改善箇所説明図

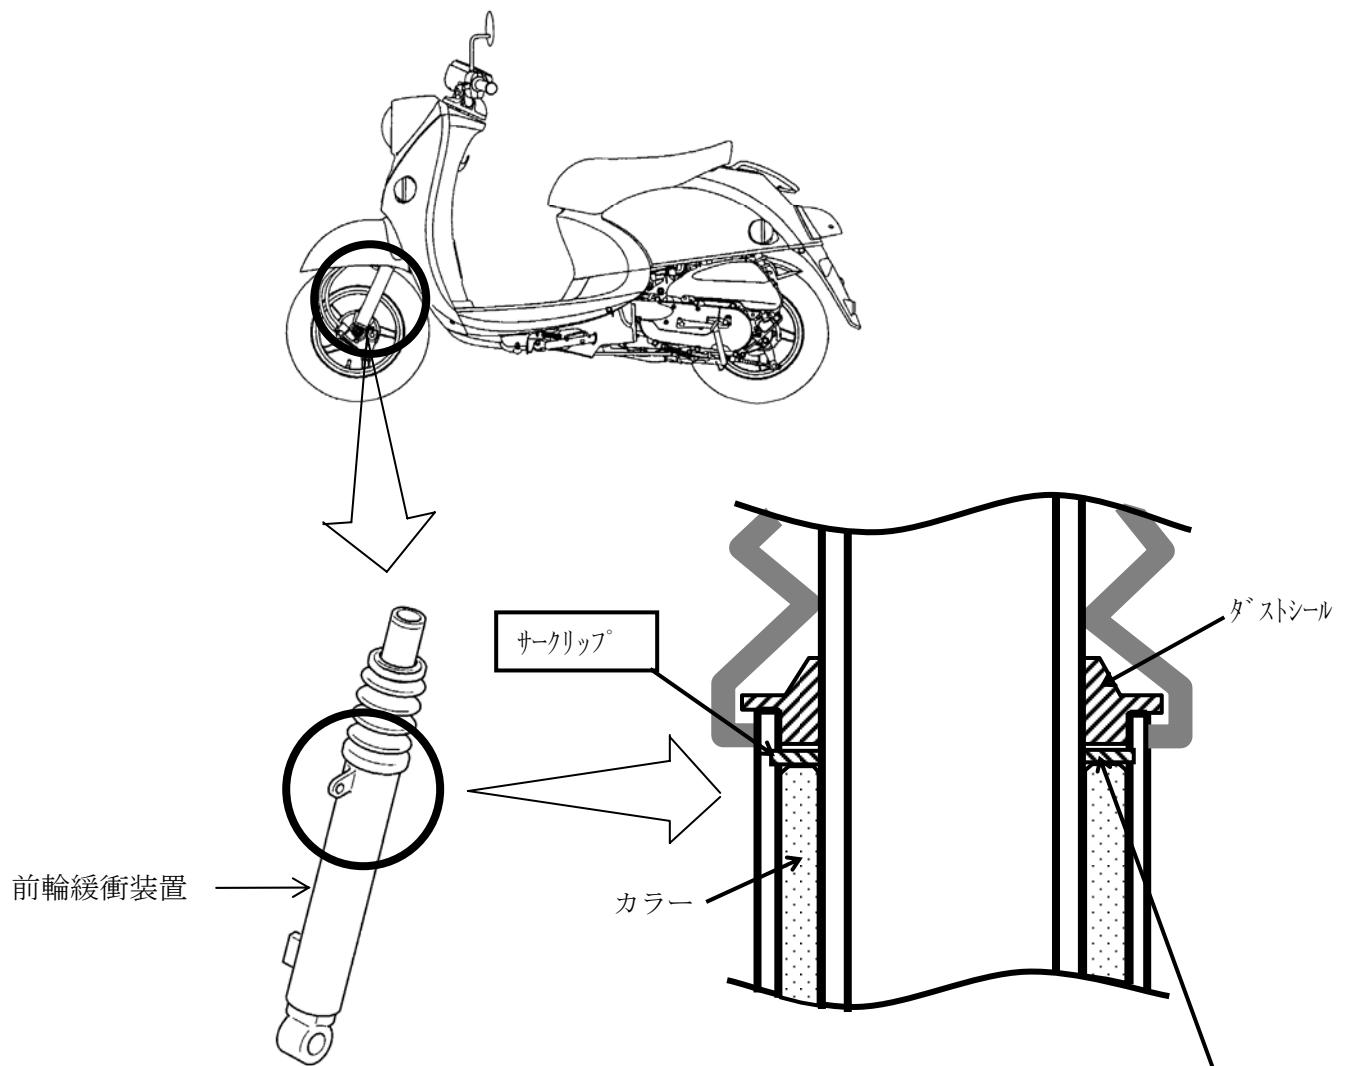
前輪緩衝装置において、コイルスプリングを押さえているサークリップの組付け作業が不適切なため、サークリップが外れているものがある。そのため、そのままの状態で使用が続けると、当該緩衝装置のダストシールが外れて、スプリングが抜け出し、最悪の場合、走行安定性が損なわれるおそれがある。

改善の内容：全車両、点検し、ダストシールの外れているものは良品と交換し、サークリップの取り付け状態が不適切なものは正規位置に組付ける。

識別：前輪緩衝装置前側下部に白ペイントを塗布する。
